Pismo: CRZP/66/2026/AZP/42

## WYJAŚNIENIA TREŚCI SWZ\_41

Dotyczy: postępowania o udzielenie zamówienia publicznego, prowadzonego w trybie przetarg nieograniczony na **”Budowa budynku zamieszkania zbiorowego - Akademik Uniwersytetu Morskiego w Gdyni z zagospodarowaniem terenu i infrastrukturą”** – znak sprawy CRZP/66/2026/AZP.

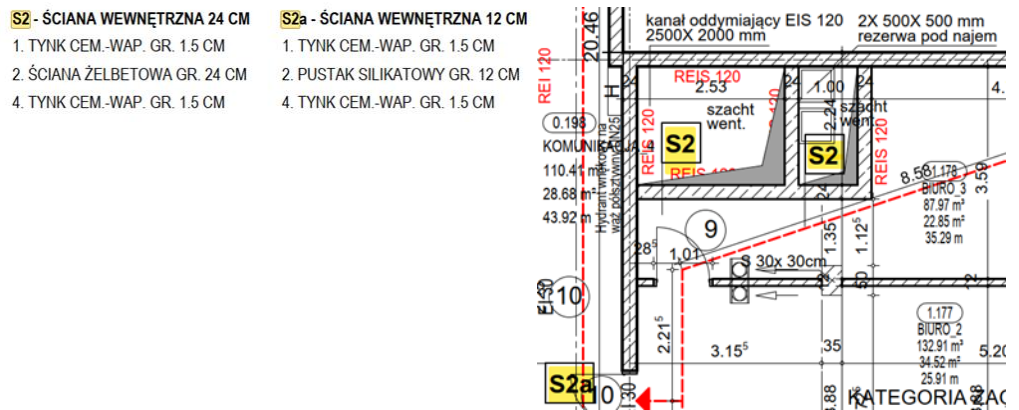
W projekcie konstrukcji i architektury kanał oddymiający kończy się na parterze. W projekcie konstrukcji w garażu w ścianie PG-W22 brak jest otworów na klapy p.poż.. W projekcie architektury w tej samej ścianie wskazano otwór na klapy p.poż., a także kierunek wyciągu pożarowego. W projekcie instalacji wentylacji w przez wszystkie kondygnacje wskazany jest kanał oddymiający, którego początkiem jest bateria klap w garażu. Czy kanał oddymiający ma skończyć się na parterze, czy należy przewidzieć jego ciąg dalszy również w garażu (do płyty)? Jak należy przewidywać montaż baterii klap p.poż. w kanale oddymiającym w przypadku zakończenia jego konstrukcji na parterze? Czy w garażu należy przewidywać dodatkową zabudowę p.poż. tj. Promat? Proszę o potwierdzenie założenia, że szacht oddymiający spełnia wymagania EIS120 jako ściana żelbetowa i silikatowa zgodnie z projektem:

Szach oddymiający musi zostać wykonany w klasie odporność ogniowej EIS 120. Szacht oddymiający nie może zostać doprowadzony do posadzki garażu, ponieważ występuje miejsce parkingowe bezpośrednio pod szachtem. Pod stropem musi powstać zabudowa w której będą wykonane klapy pożarowe zgodnie z projektem wentylacji. Klapy na kondygnacji -1 mają być sterowane w zależności od strefy pożarowej, w której zostanie wykryty pożar. Klapy muszą zostać zamontowane zgodnie z DTR producenta klap.

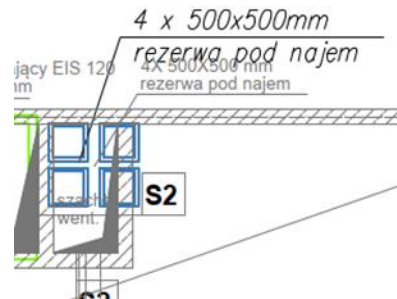
Czy należy przewidywać montaż kanałów wentylacji 4x500x500mm dla rezerwy pod najem?

**Stanowisko (wyjaśnienie) Zamawiającego: Tak.**

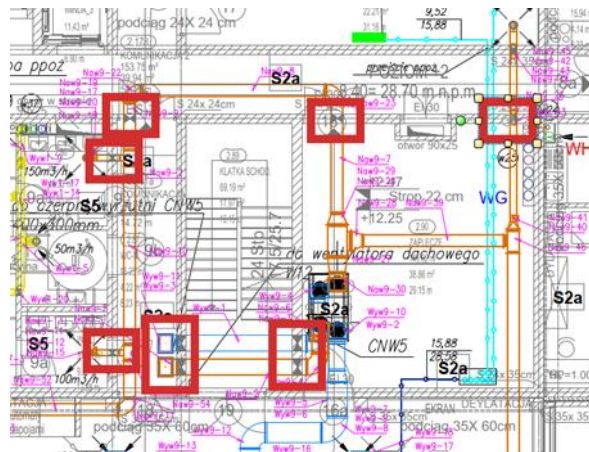
Zgodnie z projektem instalacji wentylacji przejścia przez strefy pożarowe należy zabezpieczyć klapami p.poż.. W części rysunkowej miejsca stosowania klap p.poż. są wskazane. Czy należy przewidywać dodatkowe klapy p.poż. wraz z okablowaniem na przejściach przez przegrody wskazane jako REI? np. Rys. 3 Projekt wentylacji:

**Stanowisko (wyjaśnienie) Zamawiającego: Tak.**

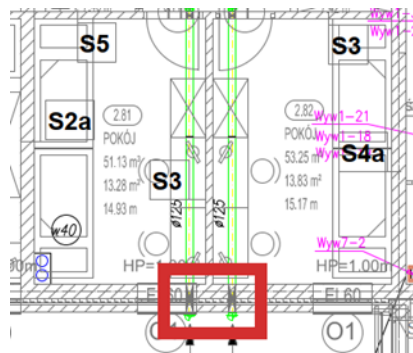
W jaki sposób należy zakładać zabezpieczenie p.poż. w strefie nawietrzaków ściennych na elewacji w pasie przeciwpożarowym?

**Stanowisko (wyjaśnienie) Zamawiającego: Należy wykonać w identyczny sposób jak nawiewniki p.poż.**
